**Avis délibéré de la mission régionale d'autorité
environnementale sur le projet de serre agricole
photovoltaïque porté par URBASOLAR sur la
commune de Génissieux (26)**

Avis n° 2026-AP-2058-N16007

Avis délibéré le 29 mai 2026

Figure 2: Plan d'implantation de la serre agricole photovoltaïque (source dossier)

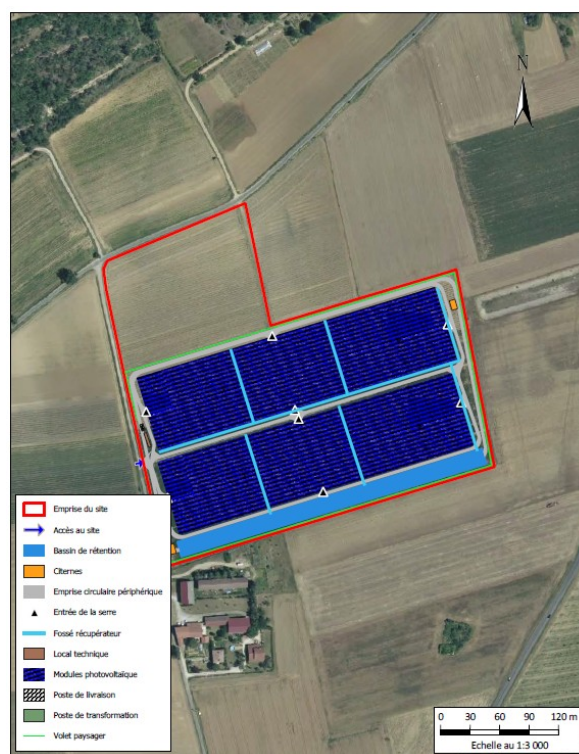
L'Autorité recommande de préciser les modalités techniques d'ancrage des structures de la serre .

L'Autorité environnementale recommande de décrire précisément et d'inclure explicitement dans le périmètre du projet et donc de l'étude d'impact, le raccordement au réseau électrique, fonctionnellement lié au parc photovoltaïque, et les éventuels nécessaires renforcements du réseau électrique national, associés, ainsi que leurs calendriers.
